Van: [redacted], [redacted] <[redacted]@nieuwegein.nl>
Verzonden: 31-03-2020 11:30
Aan: [redacted], [redacted], [redacted] <[redacted]@Nieuwegein.nl>
Onderwerp: FW: Nijpelsplantsoen flats

Afdeling	Handhaving en Toezicht
Aangevraagd door	[Redacted] J J
E-mail	[Redacted] J@nieuwegein.nl
Datum ontvangen	1 april 2020
Betreft	Toetsing aan 'Voorschriften uit het oogpunt van constructieve veiligheid' uit het Bouwbesluit
Projectomschrijving	De aanvraag betreft CRM 821259 Nypelplantsoen - constructieve problemen in de flats
Locatie	Nypelplantsoen

Nijpelsplantsoen 1 t/m 360 Nieuwegein Ondersteuningsconstructie galerijen

Project	Nijpelsplantsoen 1 t/m 360 Nieuwegein
Onderdeel	Ondersteuningsconstructie galerijen
Opdrachtgever	Mitros Utrecht
Adviseur steigers	Armona Vianen
Adviseur constructies	Pieters Bouwtechniek Utrecht

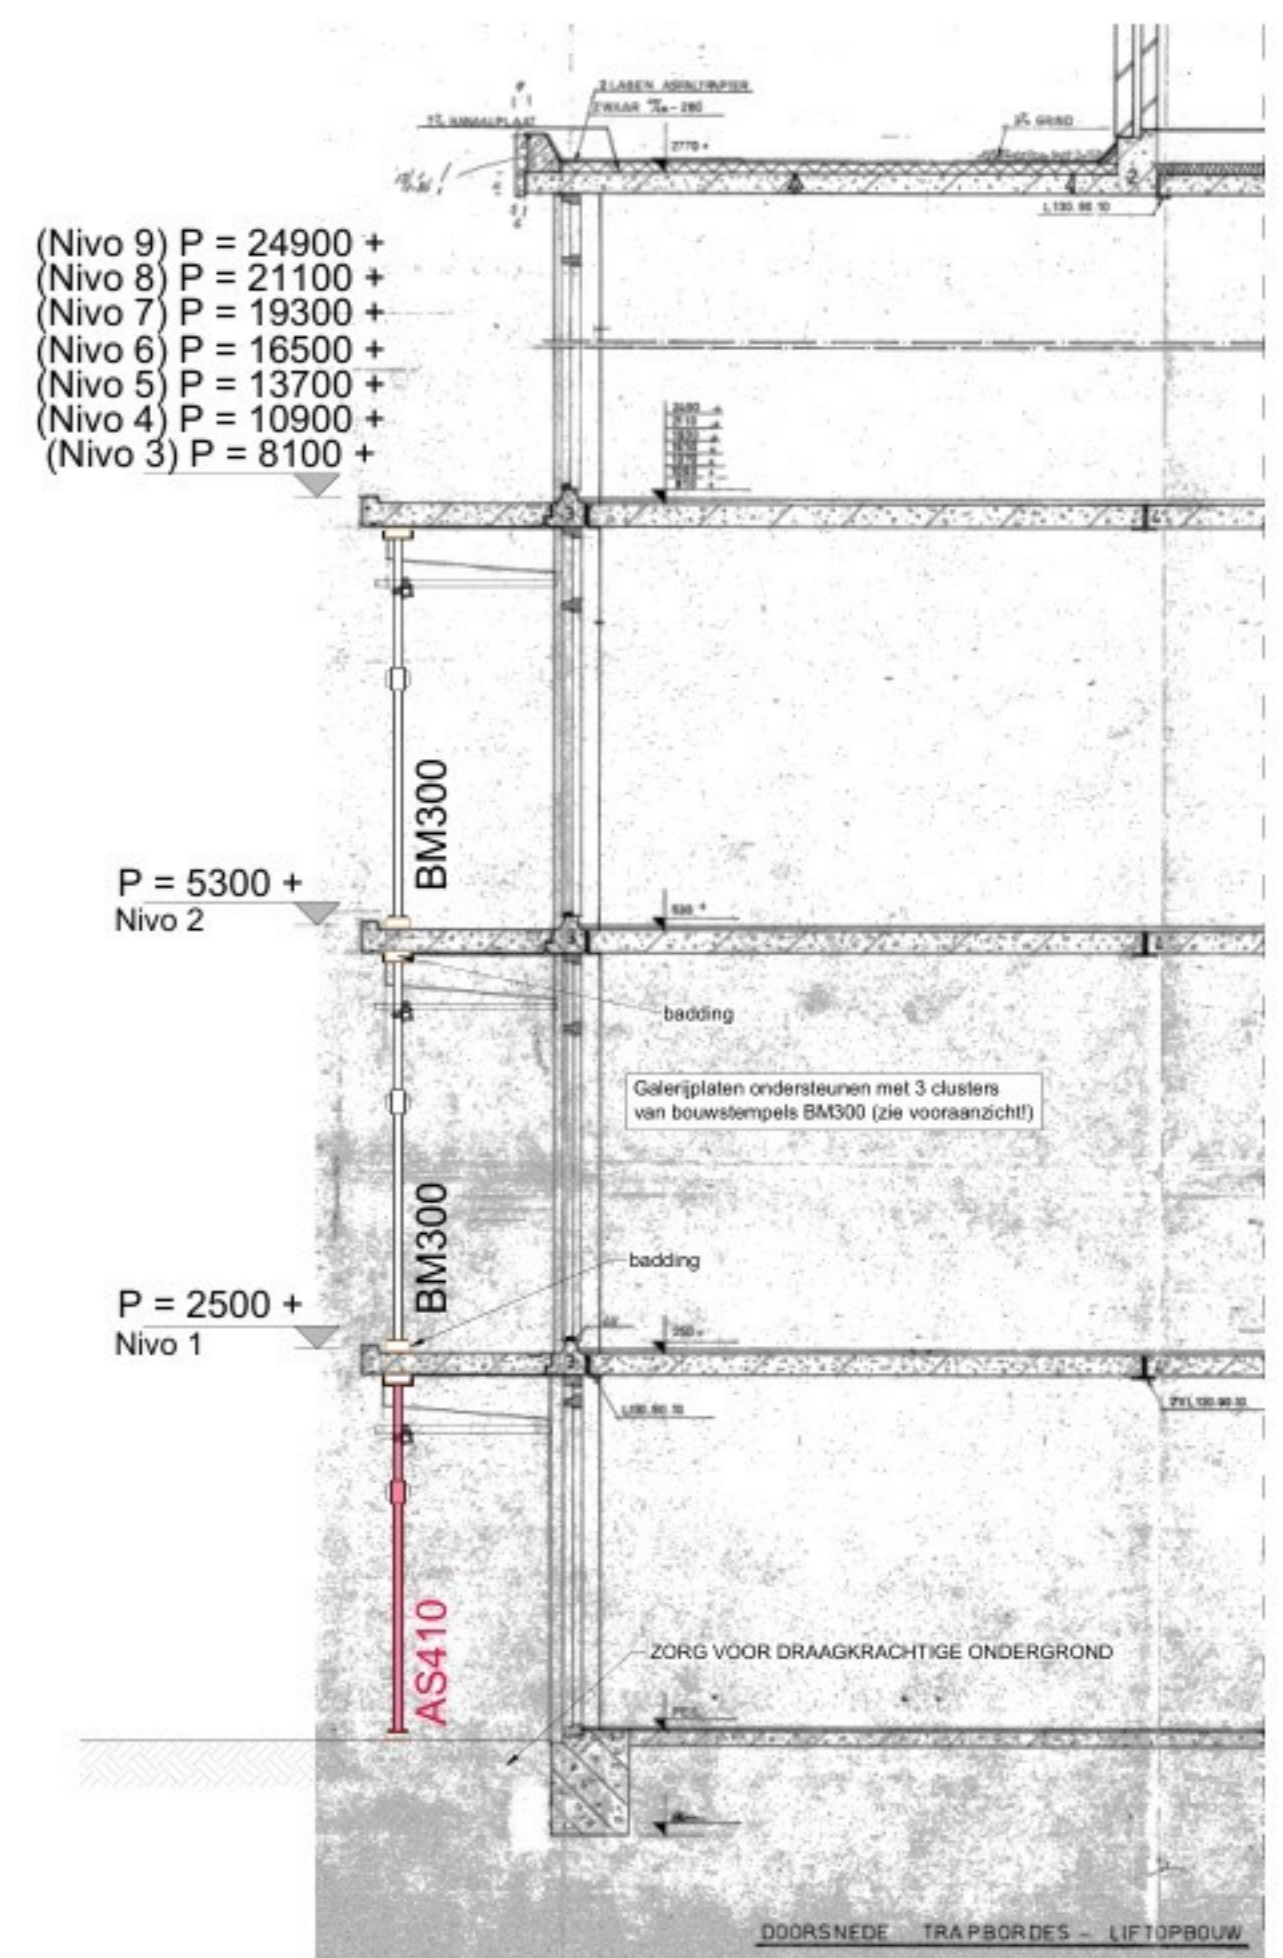
Deuren op het maaiveld zoveel als mogelijk vrijhouden. Dit dient in het werk gecontroleerd te worden in samenspraak met Mitros en Hoofdconstructeur.
